Opinia 0389/24/25

z wyników przeprowadzonych oględzin - sprawdzenia stanu technicznego urządzeń kominowych

w Gliwice ul. Daszyńskiego nr 19
dotycząca lokalu nr 1 Ob. Wspólnota Mieszkaniowa ROM - 1
sporządzona przez posiadającego wymagane uprawnienia pracownika Sp-ni mistrza kominarskiego
P. Waldemar Kandziora, Przemysław Nowicki w celu:
1. Wskazanie miejsca do podłączenia
2. Ustalenia prawidłowości podłączenia
3. Ustalenie przyczyn wadliwego działania urządzeń

ul. Daszyńskiego 19/9A

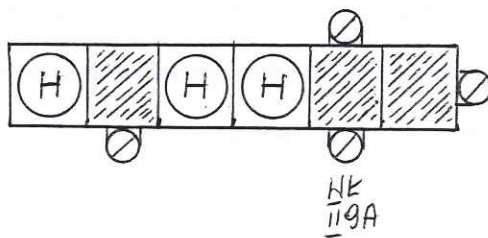
Wskazano przewody kominowe do podłączenia kotła C.O. – Gazowego WSPS i wentylacji

w pomieszczeniu kuchennym zgodnie z projektem.

Wentylacje w pomieszczeniu kuchennym oraz łazienkowym pozostają bez zmian.

← ŁĄCZYĆ COG WSPS w kuchci II 9A
JK II 9A w k. wid. na c.

JK II 9A

1. Wskazany przewód kominowy spalinowy zaizolować wkładem powietrzno – spalinowym WSPS o przekrojach min. Ø125/80mm lub Ø100/60mm (ze stali kwasoodpornej).
2. Kratki wentylacyjne w pomieszczeniu kuchennym oraz łazienkowym zabudować bez żaluzji. (14x14 cm.)
3. Wykonać nawiew do pomieszczenia kotła (nie dotyczy przy montażu kotła z zamkniętą komorą spalania i odprowadzeniu spalin systemem WSPS).
4. Zlikwidować piec typu „Junkers” w pomieszczeniu kuchennym oraz zamurować otwór po nim.
